Analyse et réponses aux avis des PPA sur le PLU arrêté de Portivechju

- 1- L'avis du Préfet
- 2- L'avis de la MRAe
- 3- L'avis de la Collectivité de Corse
- 4- L'avis de la Chambre d'Agriculture
- 5- L'avis de l'INAO

1- Analyse et réponses aux avis du préfet

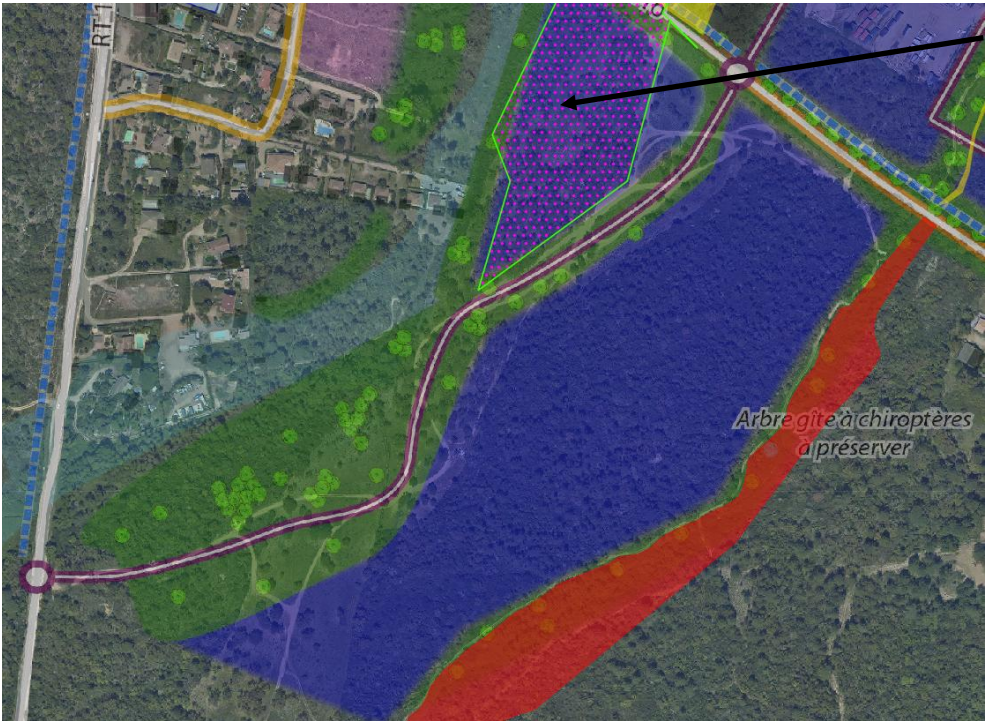
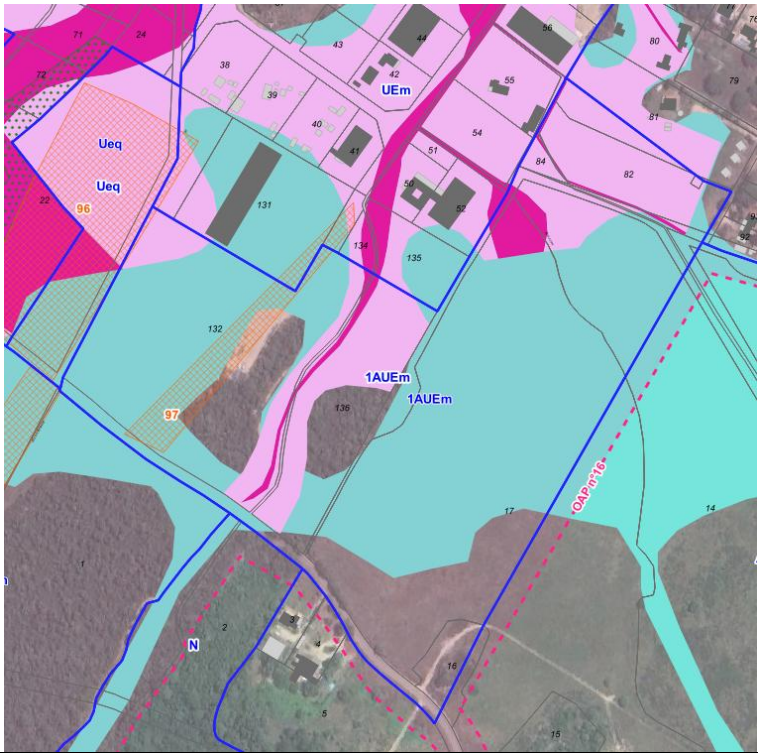
Ternità- secteur 3 1AUEt	- création d’une zone d’activité économique mais avec une OAP non aboutie ; - présence potentielle d’une zone humide ; - ESA sur partie ouest ; => nécessité de compléter l’OAP à la fois sur son dimensionnement (estimation des besoins) et sur sa composition (en tenant compte de la séquence évitement-réduction)	En raison des nombreux enjeux écologiques que la création de cette zone d’activités soulève, la commune a décidé de supprimer la zone 1AUEt de Ternità.
Tenda- secteur 2 1AUEa	- proximité des habitations et du cimetière ; - OAP à retravailler en maintenant notamment la continuité écologique le long du chemin de Zappavonu (présence d’un cours d’eau) ; -secteur UEa intéressant mais absence de détail sur le renouvellement urbain projeté => OAP non aboutie à ce stade nécessitant d’être retravaillée et donc a minima à reporter en phase 2	Le cours d’eau est épargné de toute urbanisation grâce à la mise en place d’un retrait paysager de 10m par rapport à la voie, retrait visible notamment sur le schéma de principe de l’OAP. L’OAP sera complétée pour mentionner explicitement dans le texte la préservation de ce cours d’eau.

Préservation du cours à écrire sur le schéma de l'OAP  Afin de soumettre l'ouverture à l'urbanisation à la compensation agricole, le secteur a été reclassé en 2AU
Murtonu-secteur 2 2AUEm	- OAP très succincte ; - AZI intégrée en EPP (espace paysager particulier) ; - cours d'eau temporaire préservé en espace boisé au sein de l'OAP ; - emplacement réservé (accès à la zone) sur un site avec présence de la tortue Hermann ; => choix d'une zone 2AU justifiée compte tenu de la nécessité de retravailler l'OAP

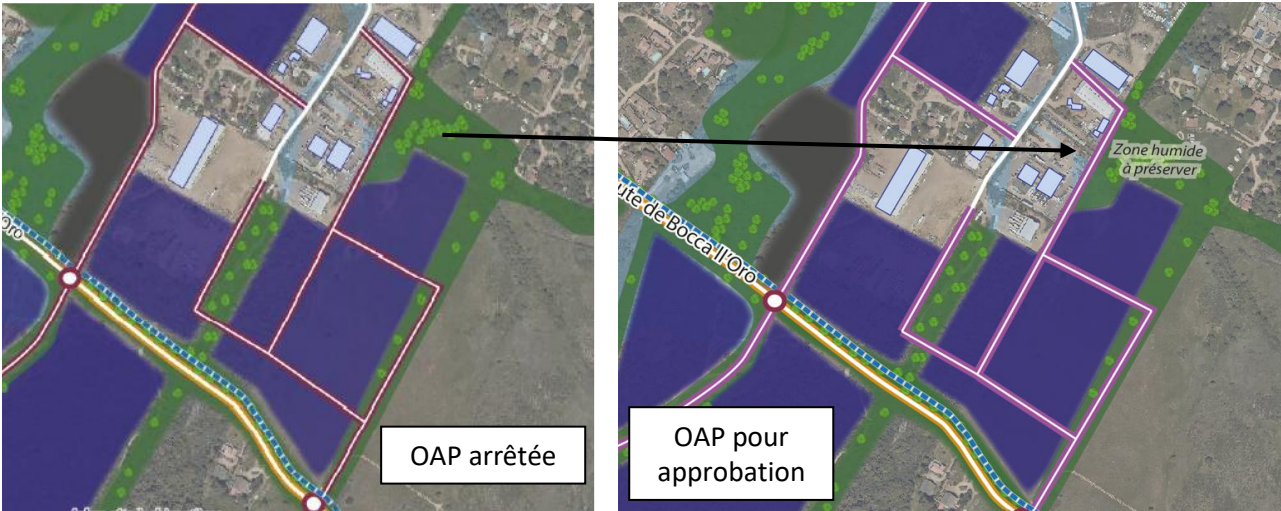
L'EPP (pointillés roses sur l'illustration ci-contre) a été supprimé
Murtonu- secteur 2 1AUEm	- OAP très succincte ; - constructions en lit majeur de l'AZI ; - zone humide identifiée maintenue en espace boisée ; => OAP à retravailler en priorité, au regard de l'AZI, dont le dimensionnement sera à justifier. Il conviendra également, compte tenu de la superficie de l'OAP, de réaliser une étude de covisibilité pour s'assurer que les principes d'aménagement et architecturaux garantissent une intégration paysagère de la zone d'activités	Bien qu'une partie de la zone à urbaniser soit comprise dans le lit majeur identifié dans l'AZI, il existe une étude hydraulique réalisée dans le cadre du PPRI du cours d'eau du Stabiacciu ainsi que de l'étude hydraulique du Precojo portant sur le débordement des cours d'eau. Sur ces études plus fines, sur lesquelles nous nous sommes appuyées, les zones d'aléa fort et très fort ne couvrent pas de secteur à bâtir dans le cadre de l'OAP. Pour les secteurs concernés par le lit majeur de l'AZI, le règlement écrit précise dans les dispositions générales, que chaque projet doit prendre en compte l'AZI et sa doctrine annexée au PLU et notamment que : <i>« En lit majeur, hormis le caractère potentiellement inondable de cette zone, l'AZI n'apporte pas d'information suffisamment précise pour permettre des recommandations adaptées à chaque situation. Avant d'autoriser un projet en lit majeur, une étude hydraulique est nécessaire pour préciser le niveau d'aléa potentiel. »</i> Pour plus de clarté, la zone humide mis en évidence dans le cadre de l'évaluation environnementale, a été identifiée comme zone humide à préserver dans le plan de l'OAP.

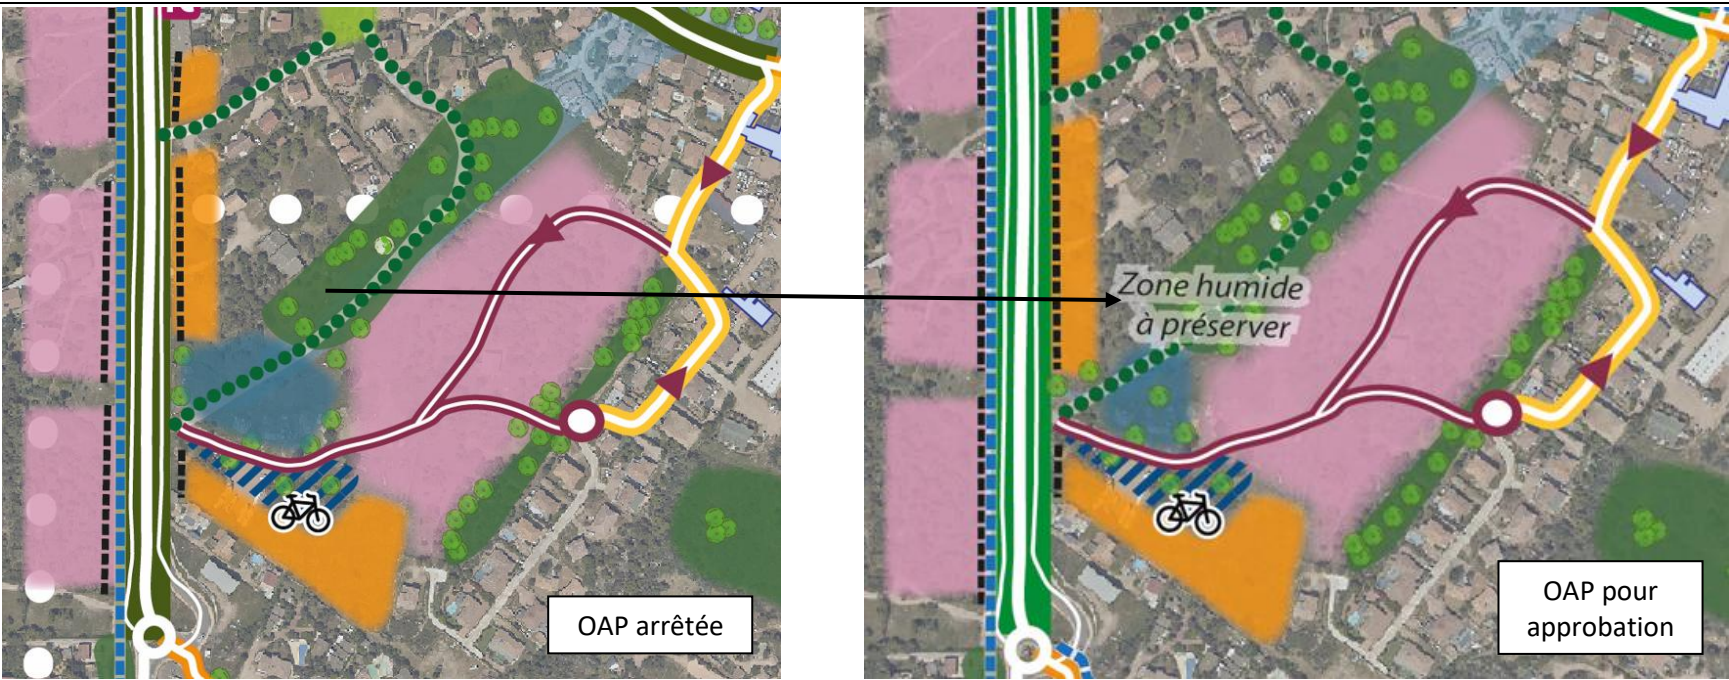
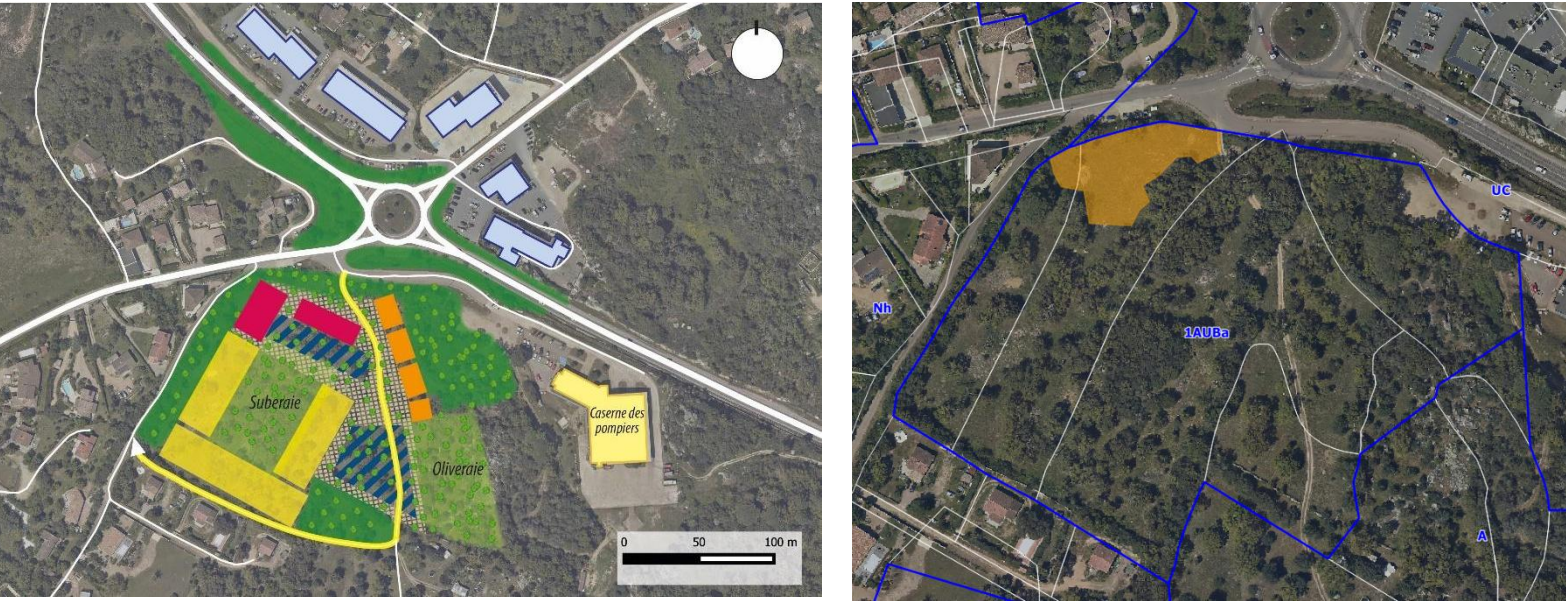
Arutoli nord 2AUC	- pas d'OAP proposée, vigilance car présence zone humide ; - ESE PADDUC ; => attention particulière lors de la réalisation de l'OAP (en phase 2)	Le secteur étant classé en 2AU, son ouverture à l'urbanisation est soumise à une révision du PLU. C'est dans le cadre de cette révision qu'une OAP devra être réalisée sur ce secteur et que les contours de la zone humide seront précisés.
Murtonu-secteur 1 1AUC	- consommation foncière importante pour une faible production (6 log/ha) ; - aléa fort (Precojo) intégré en espace vert et en bassin de rétention ; - logements collectifs au nord de la zone située dans l'AZI (lit majeur) : à retravailler ; - prairie humide à priori préservée dans l'OAP mais présence tortue Hermann => permet de restructurer le secteur mais compte tenu de la consommation foncière importante et de l'enjeu environnemental fort, il sera nécessaire de retravailler l'OAP en y intégrant la totalité de la zone humide identifiée	Dans le rapport de présentation le nombre de logements projetés en zone 1AUC de Murtonu est de 141. Cela représente une densité d'environ 17 logements/hectare. Bien que plusieurs logements soient projetés dans le lit majeur de l'AZI, il existe une étude hydraulique réalisée dans le cadre du PPRN du cours d'eau du Stabiacciu ainsi que de l'étude hydraulique du Precojo portant sur le débordement des cours d'eau. Sur ces études plus fines, sur lesquelles nous nous sommes appuyées, les zones d'aléa fort et très fort ne couvrent pas de secteur à bâtir dans le cadre de l'OAP. L'emprise des logements collectifs figurant au plan de l'OAP a été réduite pour préserver la zone humide. Pour plus de clarté, le plan OAP a été revu et fait figurer « zone humide à préserver ».

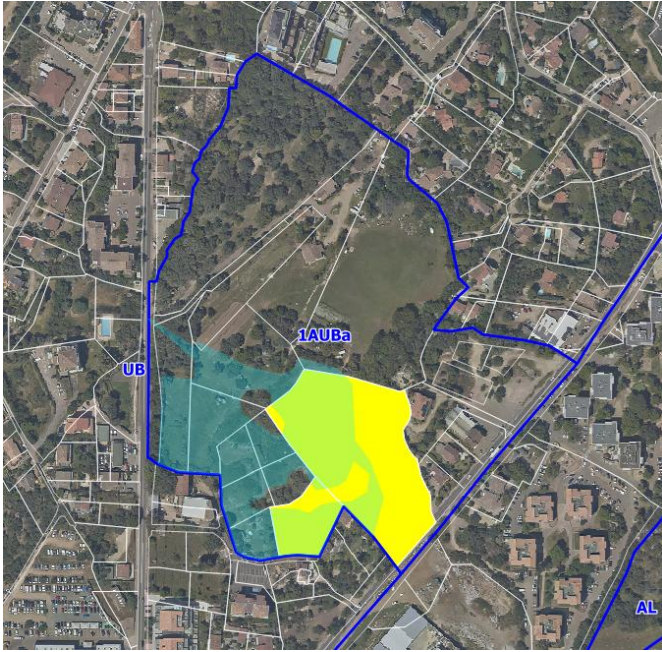
1.3.6. Zone humide Des zones humides seront altérées en zone AU et ne seront compensées que globalement au sein des EPP. => Il aurait été préférable de maintenir ces zones humides en tant qu'EPP au sein de la zone AU. La séquence éviter-réduire n'a pas été réalisée systématiquement. Il s'agit notamment de la zone 1AUEa et 1AUC de Tenda, 2AUc Arutoli, UCL Georges Ville, 1AUBa Turricioli, 1AUBa Caruscino, 1AUBa Pifano, 1AUV, Pricoghjo et 1AUVb U Spidali. => Les OAP nécessitent d'être revues pour la prise en compte de cet enjeu. A titre d'exemple, pour la 1AUBa de Turricioli, des isoètes ont bien été identifiées en plein centre du secteur, confirmant la zone humide. Le schéma de principe envisage en lieu et place la création de collectif avec parkings et n'est pas compatible avec les enjeux du secteur : un travail complémentaire sur les variantes au sein de cette zone 1AUBa est donc nécessaire.	Bien que certaines OAP aient été reprises en vue d'éviter/réduire les impacts sur les zones humides (Cf réponses formulées pour chaque zone AU), des impacts résiduels persistent. En ce sens, une stratégie de compensation est en cours d'étude. Une mission AMO a été lancée. Elle comprend une analyse fine des impacts résiduels et l'identification des espèces concernées par la demande dérogation espèces protégées, une justification de la compensation, un pré-calibrage des futurs besoins en compensation, un repérage du foncier à fort potentiel de gain écologique. La zone <u>1AUEa de Tenda</u>. Il est proposé le reclassement de la zone en 2AU. Classée comme telle, la zone constitue une réserve foncière à long terme. La zone <u>1AUB de Tenda</u>. Il a été décidé le maintien de la zone et la préservation d'une partie de la zone humide. La partie route inscrite sur le schéma OAP impactera une zone humide. En ce sens, une stratégie de compensation a été mise en place par la création d'un zonage Nce, relatif à des zones naturelles identifiées pour abriter une compensation écologique. La zone <u>2AUc Arutoli</u>. Au moment de l'ouverture à l'urbanisation de la zone, les enjeux écologiques sur cette zone seront précisés et la séquence ERC démontrée. Classée en zone 2AU, aucun projet n'est à ce jour déterminé. La zone constitue une réserve foncière à long terme. La zone <u>UCL Georges Ville</u>. La zone humide a bien été écartée suite à sa délimitation par les inventaires écologiques. Elle figure désormais au plan OAP pour une meilleure lisibilité. La zone <u>1AUBa Turricioli</u>. Il a été décidé le maintien de la zone et l'évitement de la zone humide. Le schéma de l'OAP a été modifié dans ce sens. La zone <u>1AUBa Caruscino</u>. Il a été décidé le maintien de la zone et l'évitement de la zone humide. Le schéma de l'OAP a été modifié dans ce sens.

La zone <u>1AUBa Pifano</u>. La commune a maintenu la constructibilité sur la zone humide sur les 2 projets avec PC en cours (cf. ci-dessous)  Zone 1 AUBa Pifano : Le schéma directeur d’assainissement des eaux pluviales a identifié les parcelles cadastrales AC n°83, 198, 199, 217 et 218 (localisation à définir) comme stratégiques pour créer un bassin de rétention paysager d'un volume minimal de 4500 m³. La zone concerne l’emplacement réservé n° ER 209. Les parcelles intéressées sont implantées dans un fonds de vallon dont la topographie est relativement favorable à l’aménagement d’un ouvrage de rétention. Bien que la zone humide joue un rôle d’épuration des eaux, l’aménagement d’un bassin de rétention risque de porter atteinte à sa fonctionnalité et aux espèces protégées potentielles (Isoètes sp., Ranunculus ophioglossifolius). En cas d’altération de la zone humide, une compensation devra être recherchée dans les conditions de celles énoncées dans le SDAGE du bassin Corse 2022-2027 (pages 70-72 du projet de SDAGE) La zone <u>1AUV Pricoghjo</u>. La zone humide se situe sur l’espace piéton sur le plan de l’OAP. Un tel aménagement peut être réalisé tout en assurant le maintien de la fonctionnalité de la zone humide. La zone 1AUVb U Spidali. Il est proposé le reclassement de la zone en 2AU.

Emplacements réservés (ER)

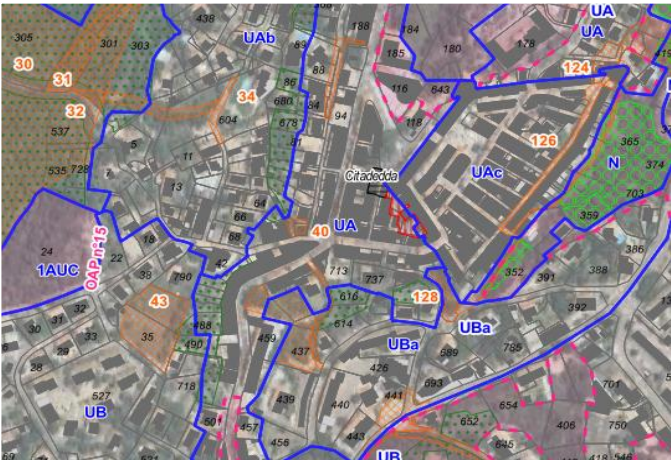
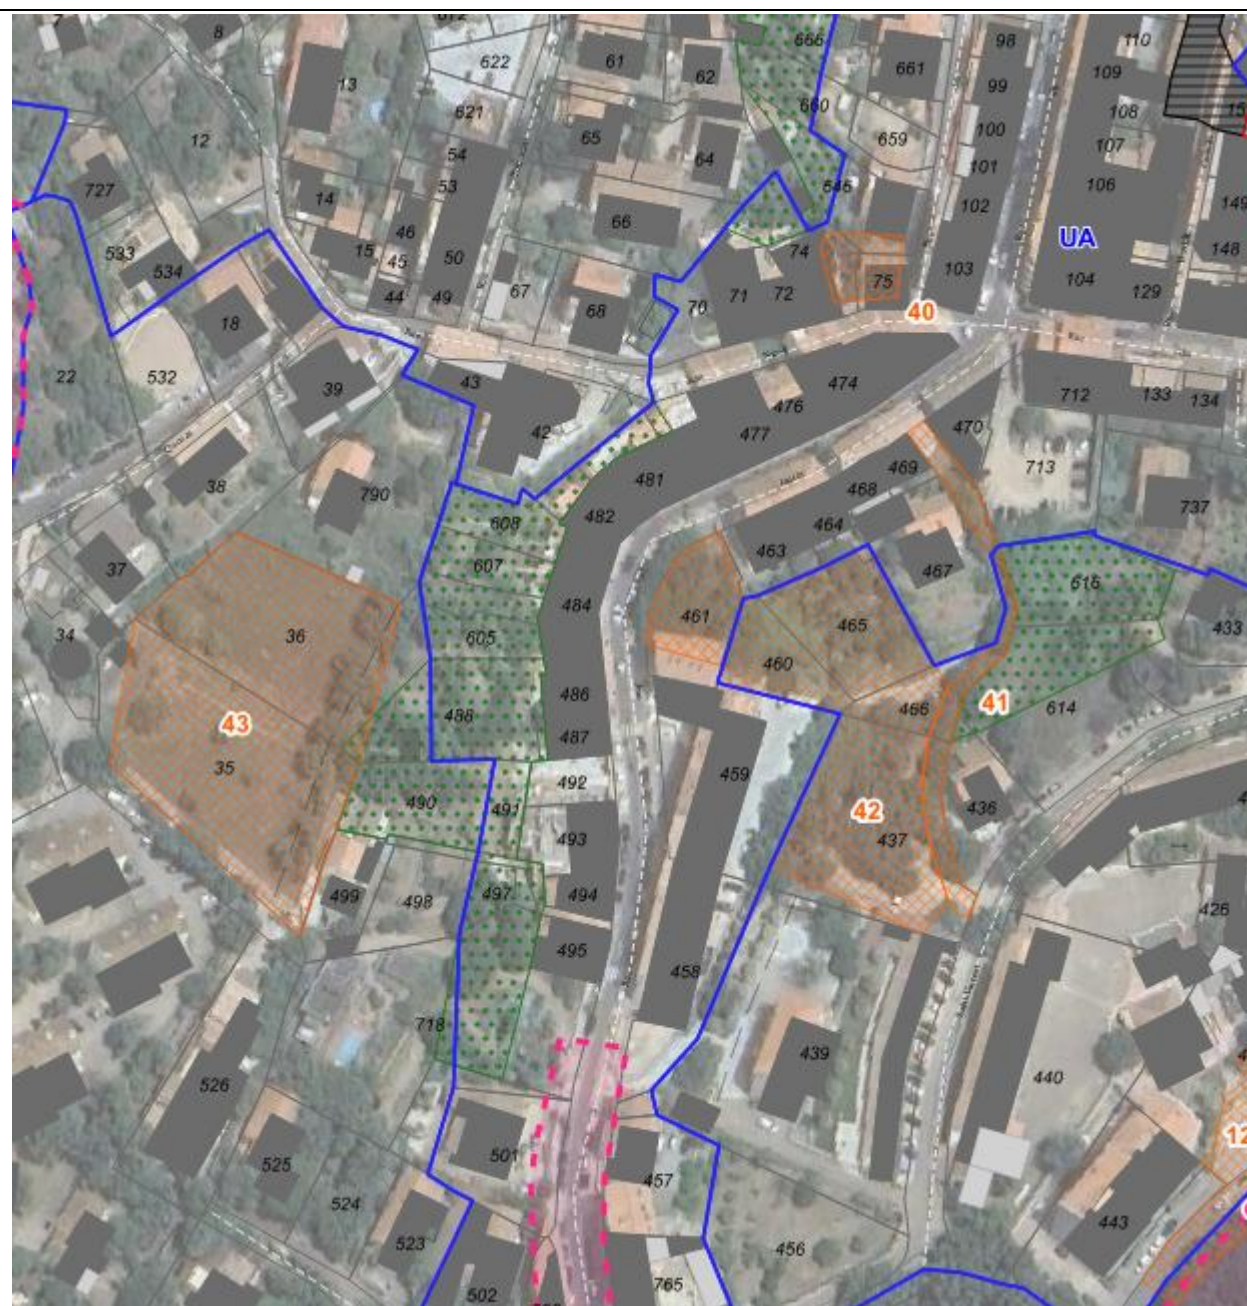
Plusieurs surfaces sont fixées à 0m2, ce chiffrage interroge.

Il est recommandé de retravailler l'ER n°42 afin de limiter l'emprise des stationnements et de veiller à re-végétaliser l'avenue Jean-Jaurès.

L'ER n°43 doit être supprimé à la demande de l'UDAP car il n'est pas souhaitable de créer du stationnement en cœur d'îlot sur un espace à vocation de jardins cultivés.

La délimitation précise de l'ensemble des emplacements réservés a été entièrement revue et les surfaces actualisées.

L'ER n°42 a été retravaillé en ce sens.

L'ER n°43 a été supprimé.

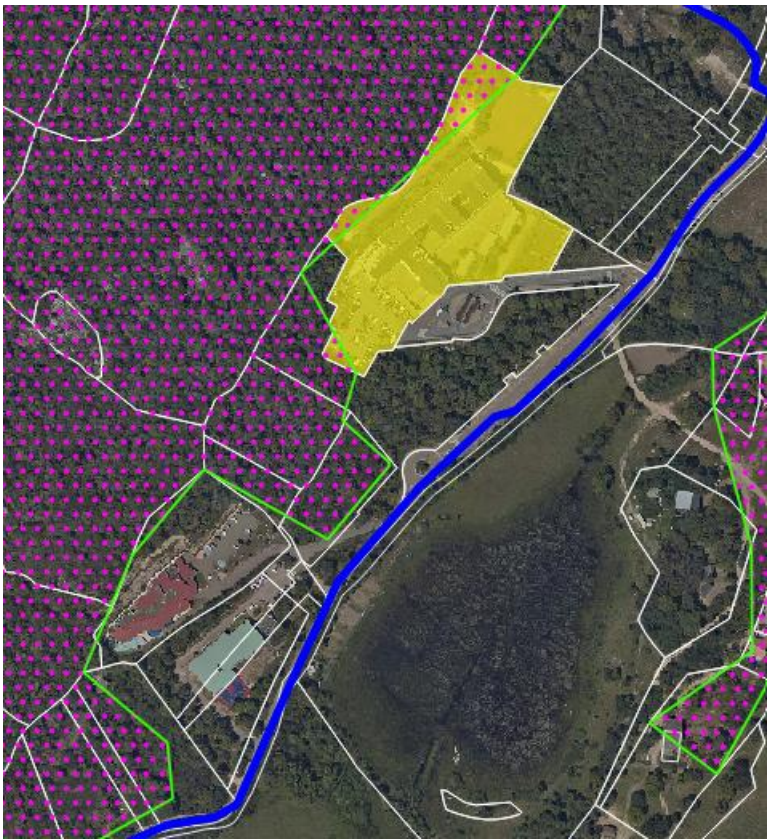
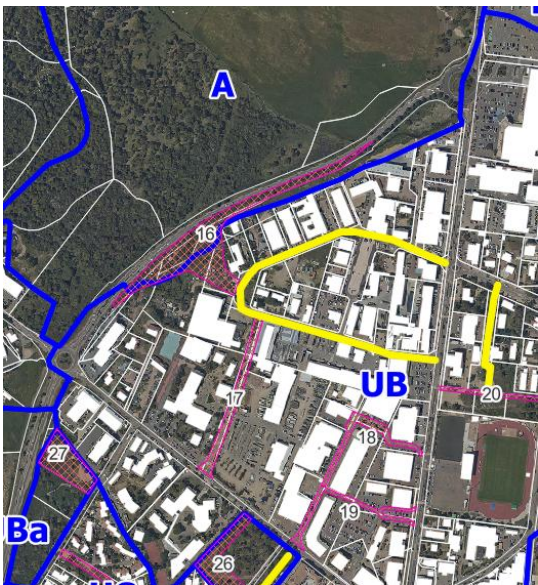
Dans le cadre de l’OAP de Poretta, « une intention de renouvellement urbain, fait apparaître une volonté de réaliser des espaces publics piétons très largement dimensionnés, mais le plan de zonage ne comporte que quelques emplacements réservés (ER) de faible superficie (ER 17, 18 et 19), dont la destination est « d’élargir la voirie communale » et de « créer un maillage routier », ce qui pourrait empêcher la concrétisation des orientations spatiales présentées dans les OAP.

La densité est gérée par le CES qui impose une densité maximale pour chaque secteur. Certains ER qui avaient été prévus n’ont pas été retranscrits dans le PLU arrêté (ER en jaune), il s’agit d’une erreur.

De manière générale, les ER créés permettront d’organiser la bonne desserte du secteur d’OAP.

L’ER 19, concerne la liaison piétonne entre le secteur en renouvellement et le stade Claude Papi.
 En ce qui concerne les autres espaces piétons de l’OAP, leur emprise n’est pas arrêtée, il s’agit simplement d’orientations. Il conviendra lors de l’aménagement de la zone de respecter ce principe d’aménagement car le secteur est beaucoup trop grand pour le figer tout de suite.
